Resposta ao Parecer n° 106/2017 COEXP/CGMAC/DILIC

Plano de Emergência Individual (PEI) e
Plano de Proteção à Fauna (PPAF) referentes
à Atividade de Perfuração Marítima no Bloco
FZA-M-59, Bacia da Foz do Amazonas

Processo IBAMA 02022.000336/2014-53

RESPOSTA AO PARECER TÉCNICO SOBRE O PLANO DE EMERGÊNCIA INDIVIDUAL (PEI) E PLANO DE PROTEÇÃO À FAUNA (PPAF)

Figura 1: Área de exclusão para aplicação de dispersantes químicos.

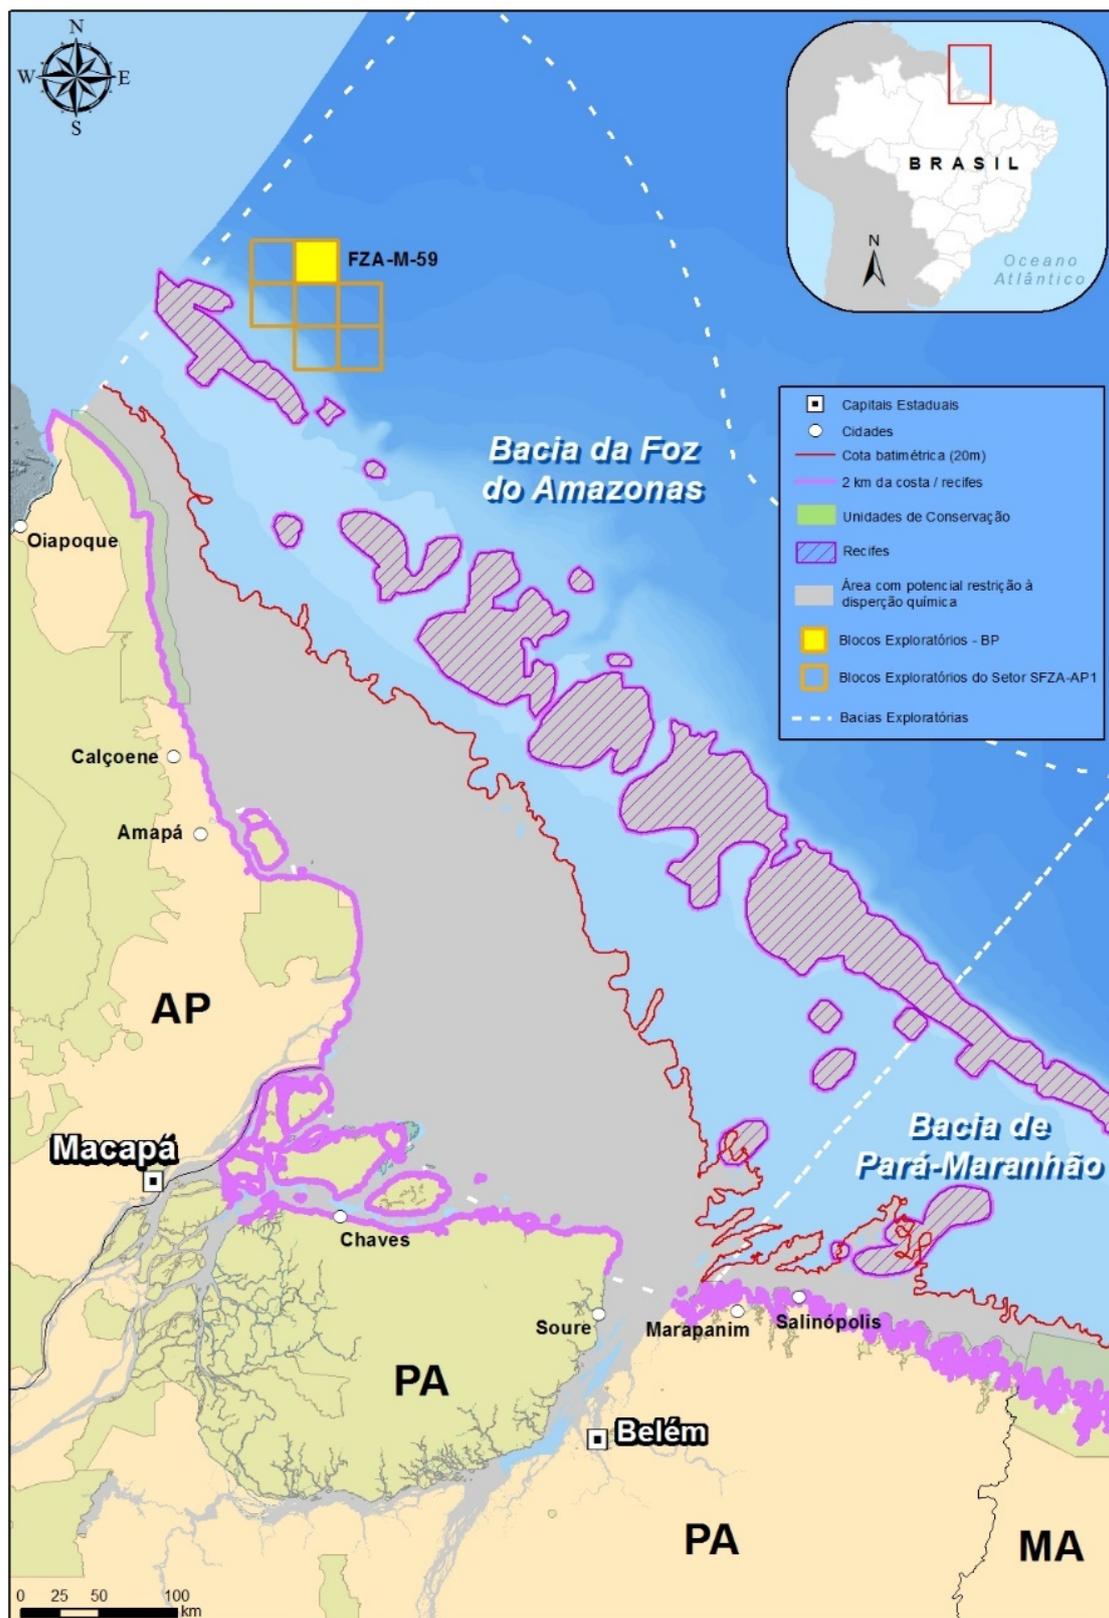
Considerando a possível sobreposição da área potencialmente atingida com regiões recém descobertas de recifes na Foz do Amazonas (MOURA, R. L. et al. An extensive reef system at the Amazon River mouth. Sci. Adv. 2, 2016) e as proibições em áreas de recifes citadas na Resolução CONAMA N° 472/2015, solicitamos que não seja considerado a utilização de dispersante químico nesta região.

A BP Energy informa que o mapa de exclusão para aplicação de dispersantes, apresentada na Revisão 1.0 do PEI apresentado em Junho de 2017 foi revisado (**Figura 1**), de forma a considerar a área da região de recifes na Bacia da Foz do Amazonas descrito na referência citada, incluindo sua região de entorno (2.000 m de distância), conforme especificado na Resolução CONAMA n° 472/2015. Esta informação também foi integrada à base de dados da empresa utilizada em seu COP, para que durante as avaliações e condução da resposta, esta informação já esteja considerada nos planejamentos das operações de aplicação de dispersantes.
